Res KITO
P/A La Plage,
Distellaan 34
8434 Westende

Betreft: Lift KITO – Zeedijk 323, 8434 Westende

Ik heb deze lift op 12 mei nagezien.

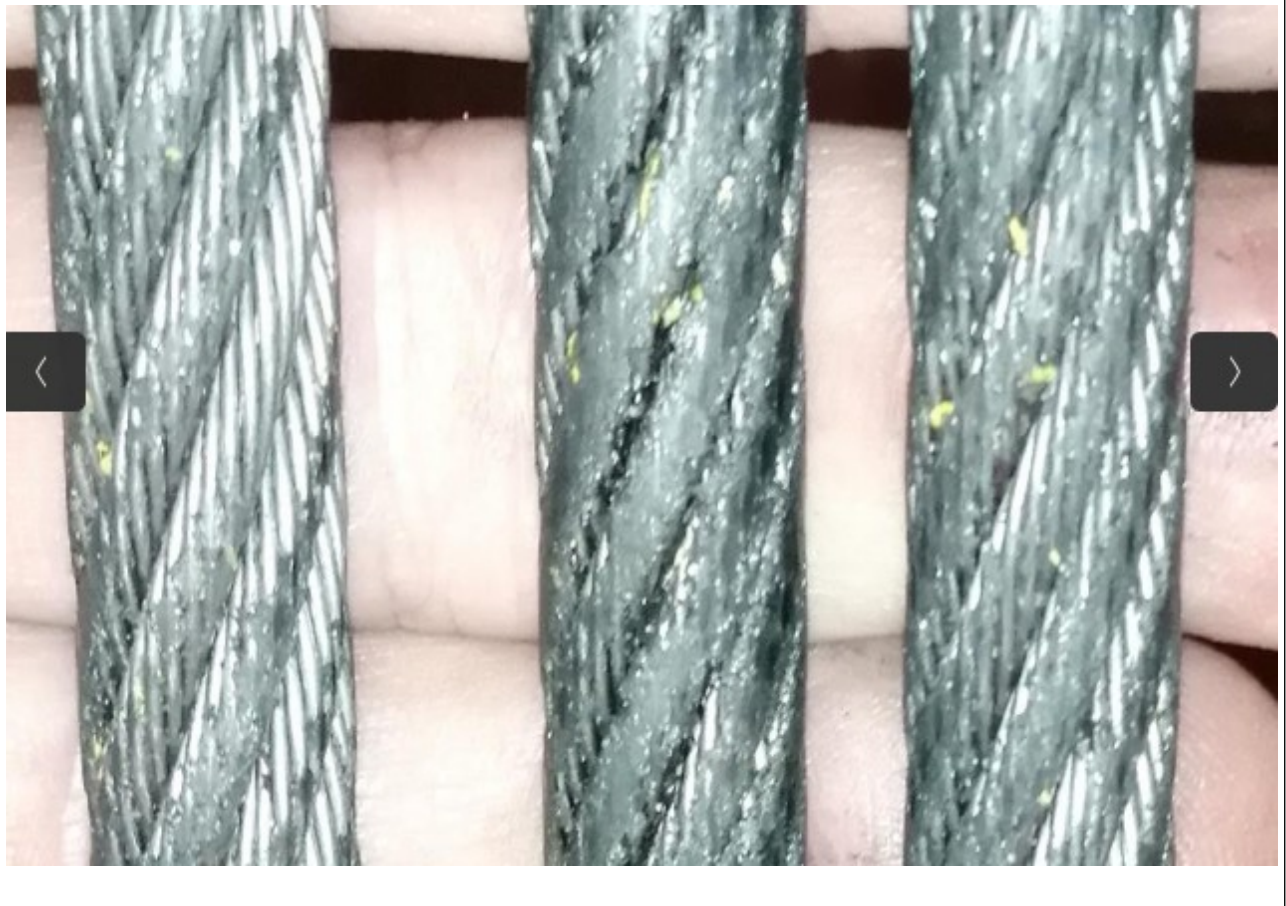
BTI beweert dat er gebroken draden in de staalkabels zitten, en dat deze dienen opgevolgd te worden.

Ik heb nergens ook maar één gebroken staaldraadje gezien. Meer nog, er is geen vlakke slijtage aan de staaldraadjes, op de plaats waar ze tegen de tractieschijf wrijven.

Wel zijn de kabels nogal vettig. Dit komt omdat er binnenin de staalkabel een kunststof of vlaskern zit die vol met vet zit. Dit vet dient om de kabel inwendig te smeren, zodat de staaldraadjes zich kunnen "zetten" als de kabel geplooid wordt. Dit dient om metaalmoeheid te vermijden.

Sommige van die vetstukjes lijken een beetje op gebroken draadjes, maar als je het afveegt, dan is de staaldraad intact.

Dit vet moet dus nooit afgeveegd worden, en is ook geen bewijs van degeneratie.

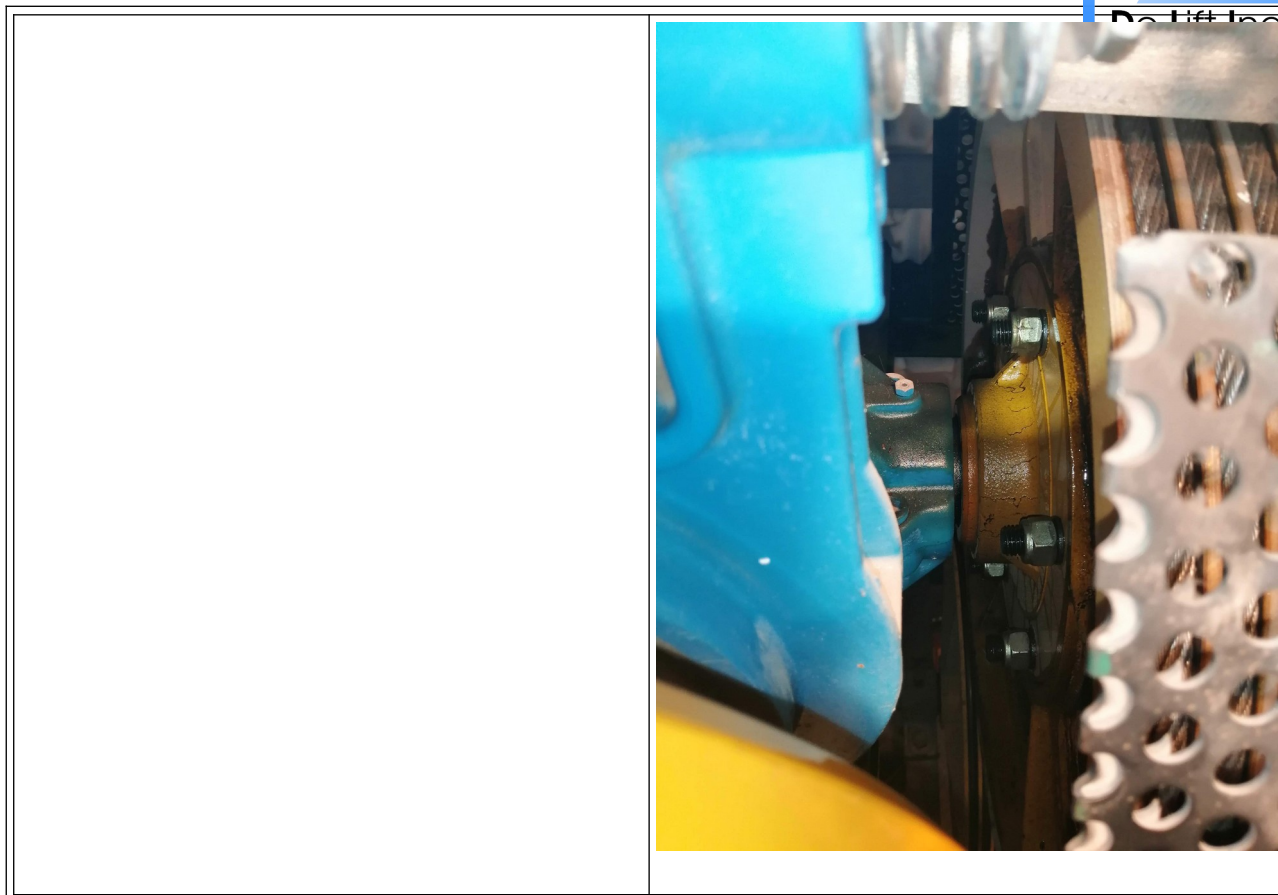
Dat steunlager maakt inderdaad een krakend geluid. Dit kan nog wel enkele maanden (of jaren) blijven draaien, maar als het lager zou breken, dan komen er buitensporige krachten op het inwendige van de motor terecht die daar veel grotere schade zullen veroorzaken. (Reken zeker 15.000 € voor een nieuwe motor).

Er ligt ijzervijlsel dat uit het lager gevallen is.

Dit is een probleem dat we steeds vaker tegenkomen met recente liftmachines, omdat men tegenwoordig smeert met vet wat (alleen in theorie) levenslang meegaat. Zogezegd is dit onderhoudsvrij: Er zit geen vetnippel op dit steunblok, waardoor bijsmieren niet mogelijk is.

In de praktijk blijkt dat vet uit te drogen, waardoor de smering niet meer werkt.

Dat lager vervangen is geen enorm werk, maar de kooi en het tegengewicht moeten wel opgetakeld worden. Na demontage moet er nagekeken worden welk typenummer lager het heeft, en moet het nieuwe er in geperst worden.

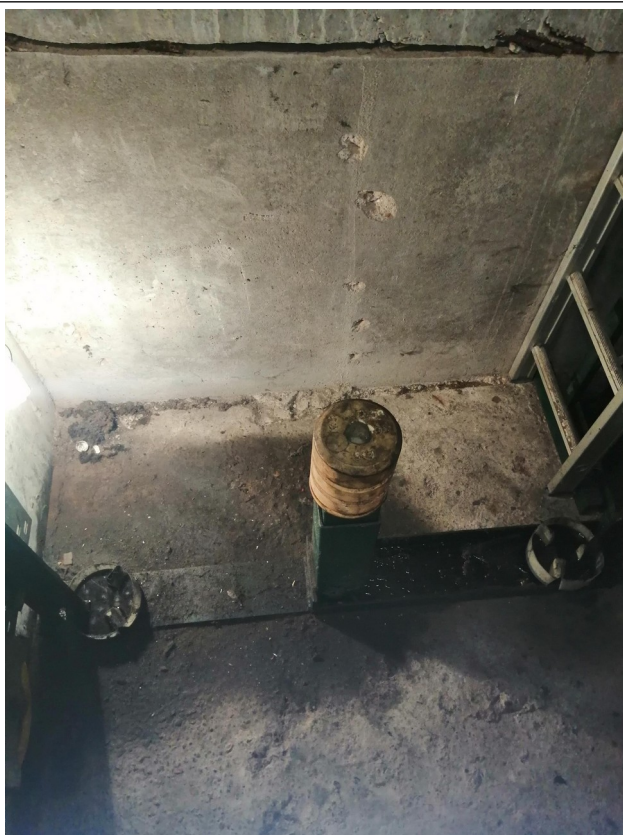
BTI schrijft dat er olie uit de machine lekt.

Het is duidelijk dat er te veel olie in de machine is, waardoor het er uit loopt langs de as waar de tractieschijf op gemonteerd zit. (foto onder).

De olie ziet er nog nooit ververst uit.

Cosmolift schrijft in haar offerte ook om de remvoeringen te vervangen.

In 2004 gebruikte men geen asbest meer in remvoeringen. De remvoeringen van deze machine zijn nog in perfecte staat.

De offerte van Cosmolift voor het echte probleem van het lager is dus aan de (zeer) dure kant, en doet minstens de indruk ontstaan dat ze wat aangedikt is met extra werken. Olie ververset behoort tot de goede praktijk van regulier onderhoud. De remmen moeten niet vervangen worden, en het lager is goed bereikbaar om er aan te werken.
